სპეციალური ოთახები და სივცეები:

საექსპერტო შეფასება

მრავალბინიანი საცხოვრებელი სახლის შენობა-ნაგებობის პროექტის არქიტექტურული ნაწილის შესაბამისობის დადგენა ტექნუკური რეგლამენტის „მისაწვდომობის ეროვნული სტანდარტი-ის“საქართველოს მთავრობის 2020 წლის 04 დეკემბრის 732 დადგენილების მოთხოვნებთან შესაბამისობის დადგენის მიზნით.

ქ. თბილისი გიორგი ტერეველკოს ქუჩა #24-ში არსებულ ორ სართულიან შენობა-ნაგებობაზე საკადასტრო კოდი (01,13,01,018,298)

მისაწვდომი ტუალეტი გეგმა

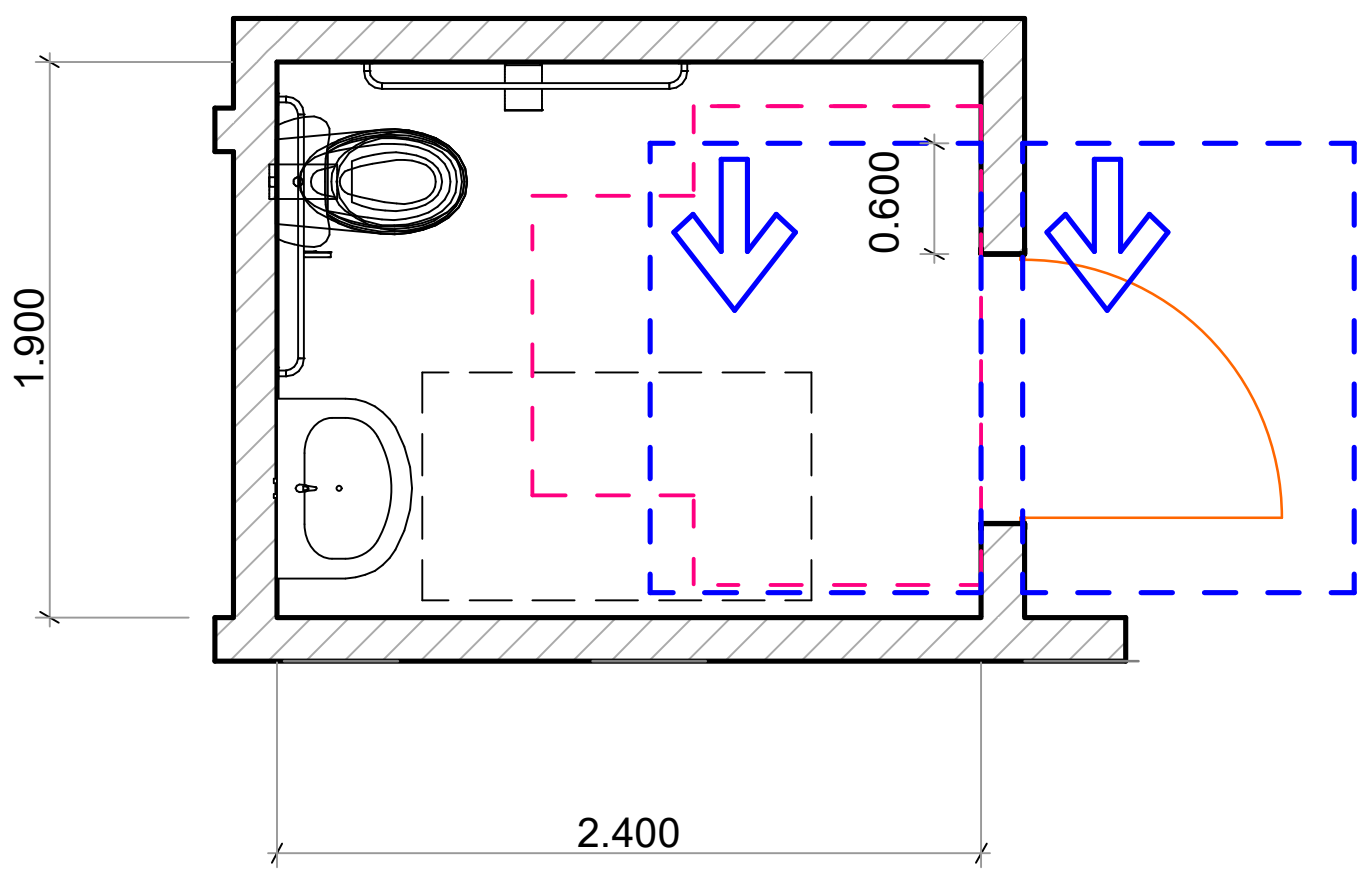
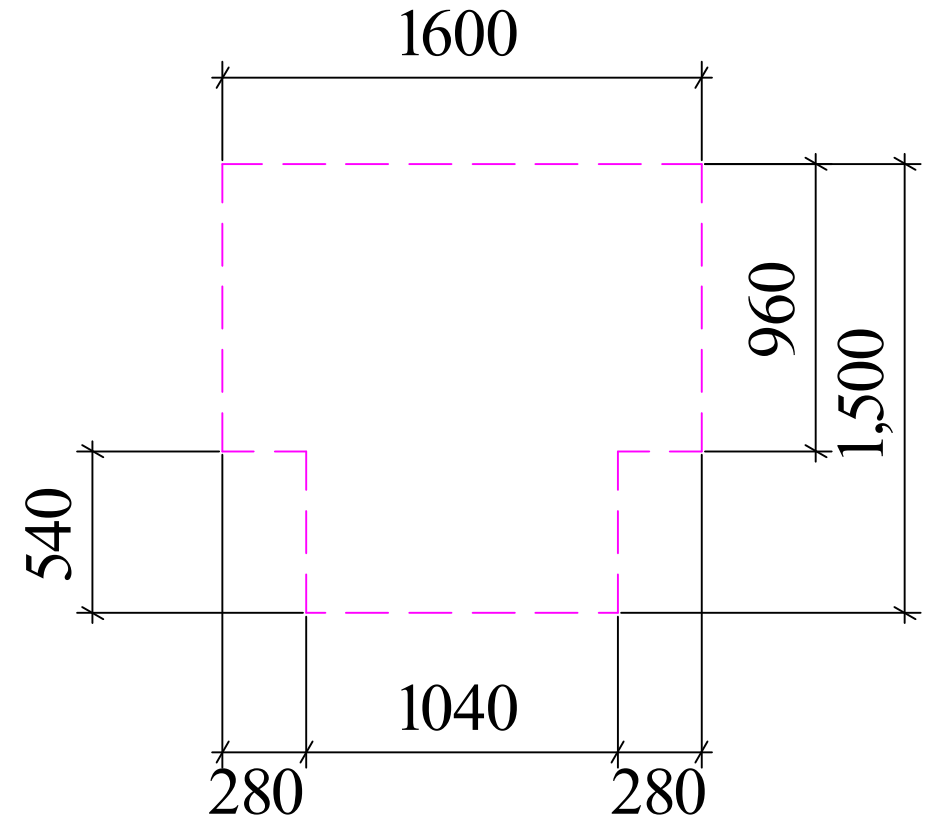
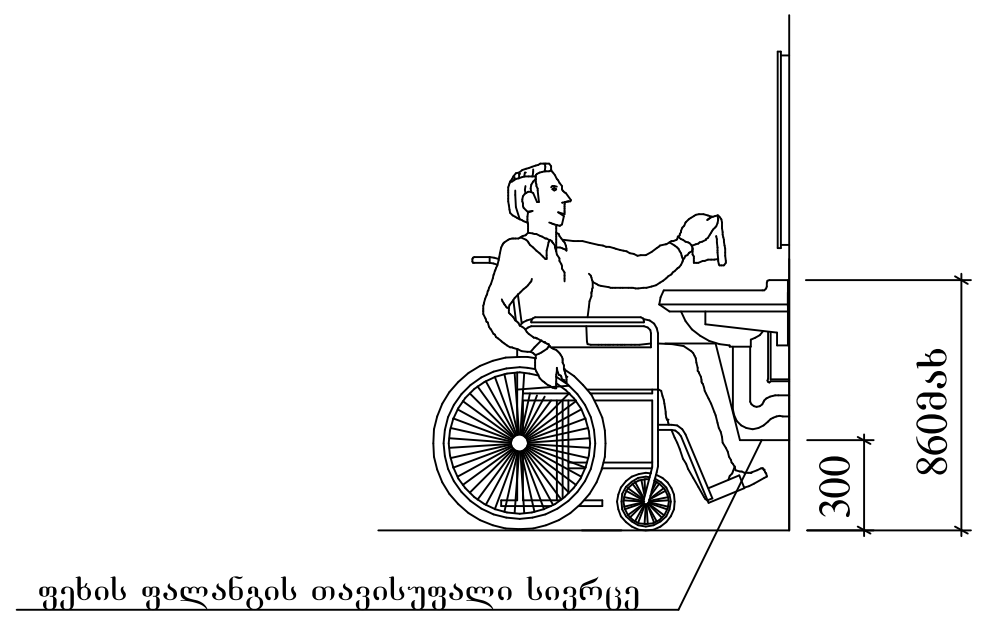
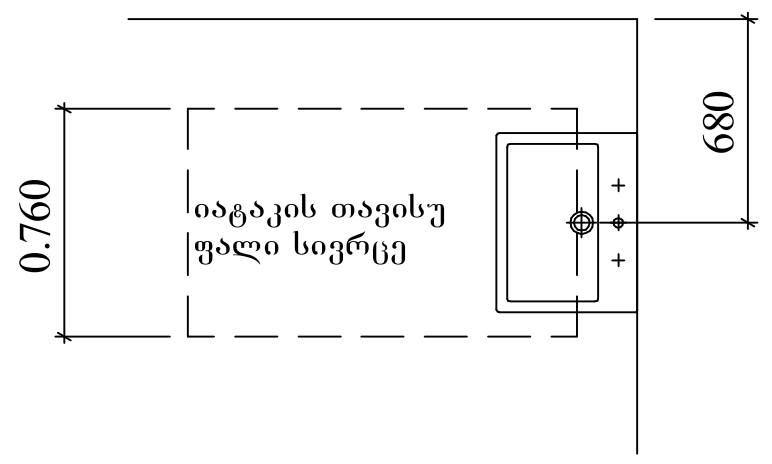
1. საპროექტო ფართში განთავსებული ტუალეტები შეესაბამება 603 ქვეთავის მოთხოვნებს, კერძოდ:

- ტუალეტის ოთახებში უზრუნველყოფილია საპროექტო შენობებისათვის განკუთვნილი T-ს ფორმის მოსატრიალებელი სივრცე, რაც შეესაბამება 603.2.1 ქვეთავის მოთხოვნას.

- უნიტაზის განთავსებულია კედელთან ახლოს და უნიტაზის ცენტრიდან კედლის ზედაპირამდე მანძილი განსაზღვრულია 450 მმ-ით, რაც შეესაბამება 604.2 ქვეთავის მოთხოვნას.

- უნიტაზთან მოწყობილია იატაკის თავისუფალი სივრცე 1400 მმ სიღრმისა და 1500 მმ სიგანის სახით, სადაც არ იჭრება რაიმე სახის დეტალი, რაც აკმაყოფილებს 604.3 ქვეთავის მოთხოვნას.

არსებული პანდუსი

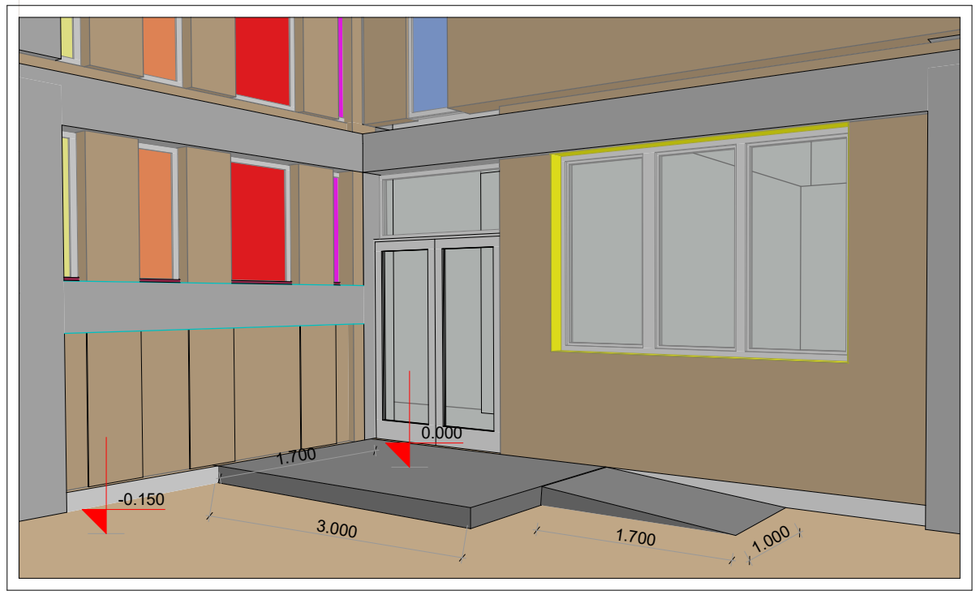
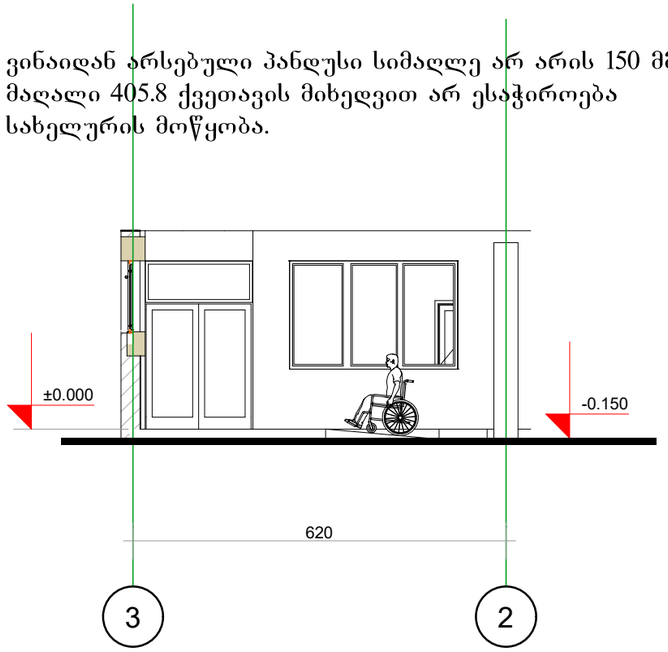
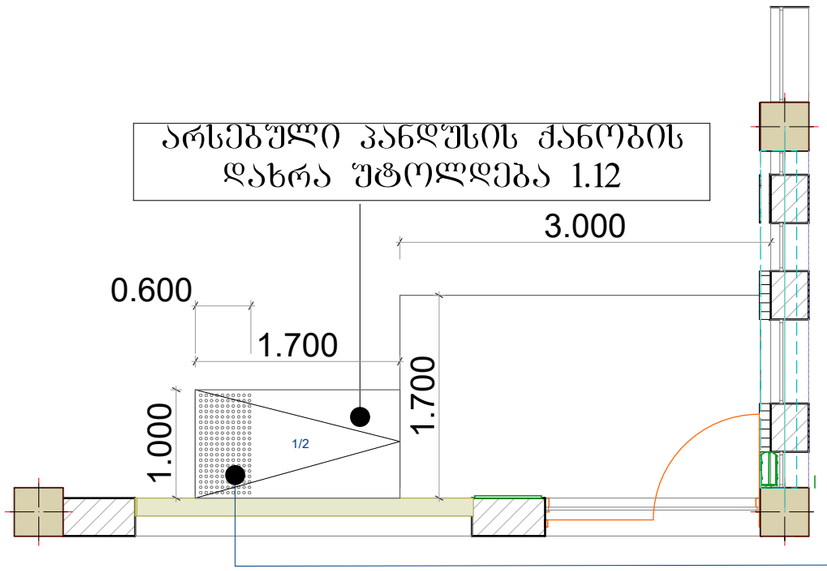
4. პანდუსები, რომლებიც მისაწვდომი სვლაგეზის ნაწილია შეესაბამება 405 ქვეთავის მოთხოვნებს,

- პანდუსების დახრა არ არის 1/12-ზე მეტი, რაც შეესაბამება 405.2 ქვეთავის მოთხოვნებს.

- პანდუსების სვლის ამაღლება უტოლდება 150 მმ-ს, რაც შესაბამისობაშია 405.6 ქვეთავთან.

საპროექტო ლიფტი და მისი გაბარიტული ზომები მ1:50

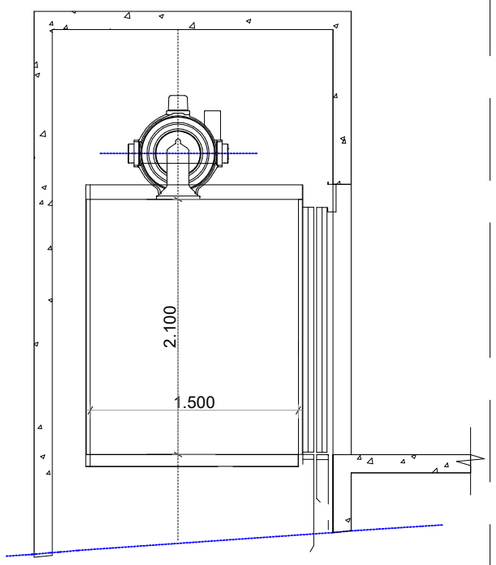
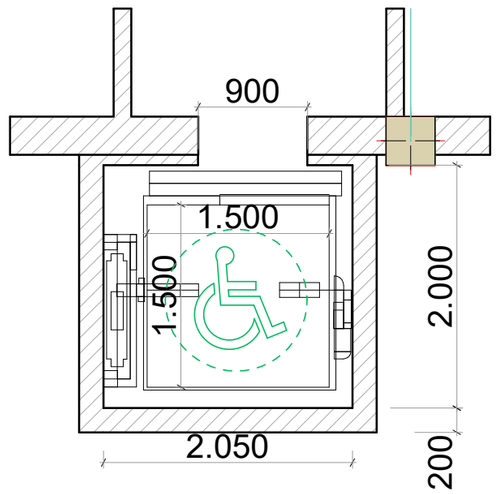
3. შენობაში მოწყობილია 408 ქვეთავის შესაბამისი შეზღუდული გამოყენების ლიფტი.

ლიფტი, რომელიც მისაწვდომი სვლაგეზის ნაწილია უნდა შეესაბამებოდეს „მისაწვდომობის ეროვნული სტანდარტები“-ს მოთხოვნებს და ASME A17.1/CSA B44 სტანდარტს. იმის გათვალისწინებით, რომ ამ ეტაპისათვის შერჩეული არ არის ლიფტის ზუსტი სახეობა და არ არის დადგენილი ლიფტის ზუსტი სპეციფიკაციები, წარმოდგენილი დასკვნის საფუძველზე შეფასდა 408 ქვეთავის ძირითადი მოთხოვნებთან შესაბამისობის საკითხი (408 ქვეთავის მოთხოვნები სრულად უნდა იქნას გათვალისწინებული ლიფტის სახეობის და მწარმოებელი კომპანიის შერჩევისას, პროექტში წარმოდგენილია სურ. 407.4.1 (გ) მაგალიტის მიხედვით ლიფტის კაბინის ზომები.

- კაბინის კარი მდებარეობს ნებისმიერ ადგილას და მისი სუფთა სიგანე განსაზღვრულია 900 მმ-ით, რაც შესაბამისობაში 408.3.3.1 ქვეთავთან.

- ლიფტის კაბინის იატაკის თავისუფალი ფართობის სიგანე 1500 მმ-ია, ხოლო თავისუფალი ფართობი 2,25 კვ.მ.-ის ტოლია, რაც შეესაბამება 408.4.1 ქვეთავის მოთხოვნას.
